Luxembourg, le 06 JUIL, 2022

## Loi modifiée du 22 mai 2008 relative à l'évaluation des incidences de certains plans et programmes sur l'environnement (art.7.2)

**Avis de la Ministre de l'Environnement, du Climat et  
du Développement durable sur le rapport sur les incidences environnementales concernant la  
modification ponctuelle du plan d'aménagement général (PAG) de la commune Junglinster au  
lieu-dit « Folkent » en zone spéciale « embouteillage de l'eau minérale » à Graulinster**

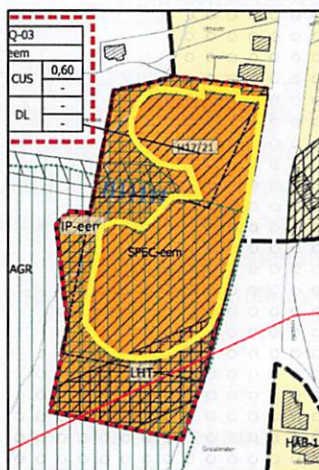
- il importe de déterminer une SU-IP spécifique supplémentaire qui transpose les mesures d'intégration paysagère proposées (voir liséré jaune ci-dessous) dans la partie réglementaire du PAG afin de réduire d'une manière significative les impacts négatifs à attendre sur le paysage, dont notamment la hauteur maximale autorisable des constructions ;

Compte tenu de ce qui précède, l'article 20 de la SU-IP dans la partie écrite du PAG est à préciser sur base de la proposition suivante :

**(1.c) Servitude urbanisation type « intégration paysagère – embouteillage eau minérale implantation » [IP-eem-i]**

*La zone de servitude « urbanisation - « intégration paysagère - embouteillage eau minérale - implantation » au lieu-dit « Folkent » vise à garantir une intégration des bâtiments dans le paysage ouvert, d'assurer une transition harmonieuse entre le milieu bâti et les espaces adjacents et de respecter la topographie existante.*

*La hauteur des bâtiments ne peut excéder 6,5 mètres mesurée à partir de la courbe de niveau de 342 m. Les toitures des bâtiments seront végétalisées.*
